STELLUNGNAHME ZUM E-MAIL „WG: Stellungnahme Glauninger“ VOM 05.09.16

HOCHWASSERSCHUTZ EFERIDNGER BECKEN

Im Rahmen eines Sprechtags am 6.7.16 im Gemeindeamt Feldkirchen an der Donau, wurden auch die baulichen Maßnahmen für das „Baulos: Ach“ besprochen. **Dabei konnte aber nicht schlüssig nachgewiesen werden, dass bei Entfernung einer natürlichen Barriere, wie der Goldwörther – Straße und dem zusätzlichen Bau einer Flutmulde auf den Feldern von Herrn Kari und mir, KEIN NACHTEIL für den Hochwasserrandbereich Ach entsteht.**

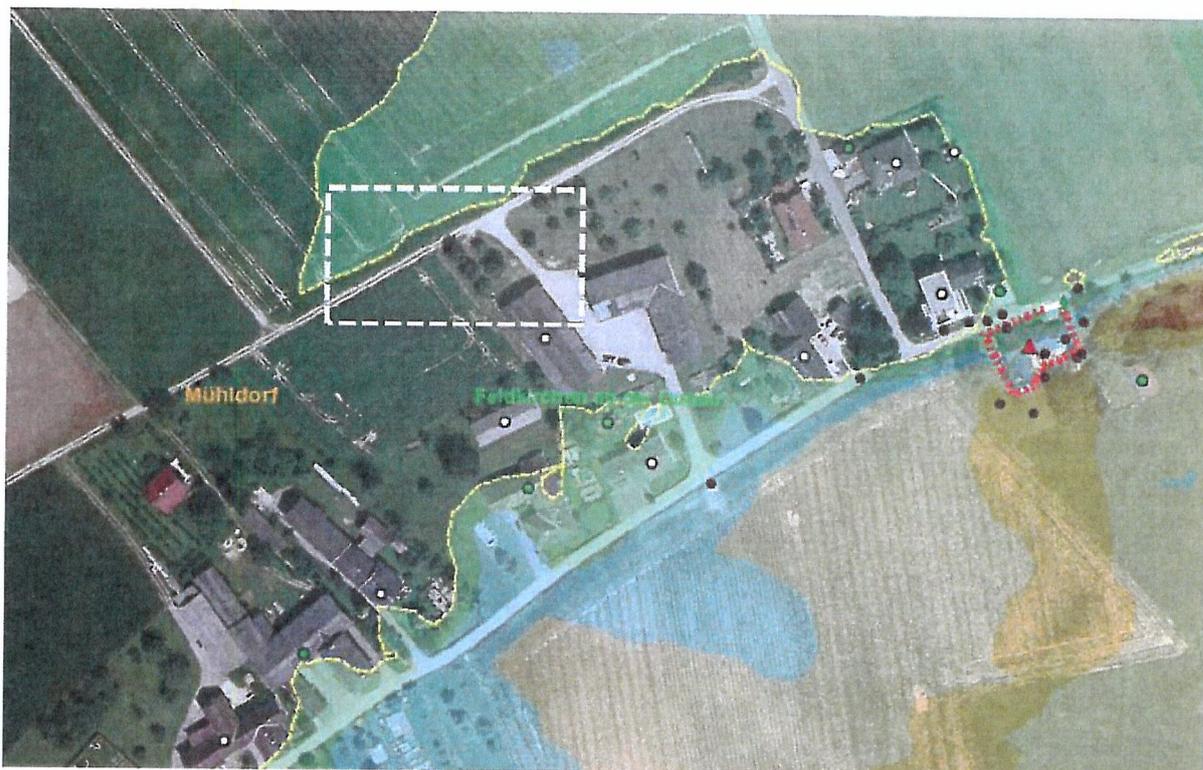
Im Zuge der Bürgersprechstunde wurden Hrn. Glauningner die Ergebnisse der Variantenuntersuchung anhand der Differenzenpläne der Wasserspiegelagen, der Anschlaglinien und Wassertiefen erklärt.

Es wurde auf die Modellerstellung eingegangen wie auch die Grundlagen.

Hr. Glauningner ist Anwohner des Ortsteiles Ach, KG Mühldorf, soweit uns noch bekannt ist bewohnt Hr. Glauningner die Liegenschaft in Weis strichliert umrandet.

Beim HW 2013 war seine Liegenschaft knapp nicht betroffen (das hat Hr. Glauningner meiner Erinnerung nach auch so bestätigt).

Wir haben im IST Bestandsmodell eine Wasserspiegelhöhe von 261,86mü.A. ausgewiesen (sh. auch Wassertiefenplan für die Marktgemeinde Feldkirchen an der Donau), eine Information über die Überflutung über EG liegt uns für das rechts unten gelegene Objekt mit +0,15m vor. D.h. über der Eingangshöhe von 261,79mü.A. wäre 2013 eine maximale Wasserspiegelhöhe von $261,79 + 0,15 = 261,94\text{mü.A.}$ eingetreten.

Das sind etwa 8cm höher als im Abflussmodell.
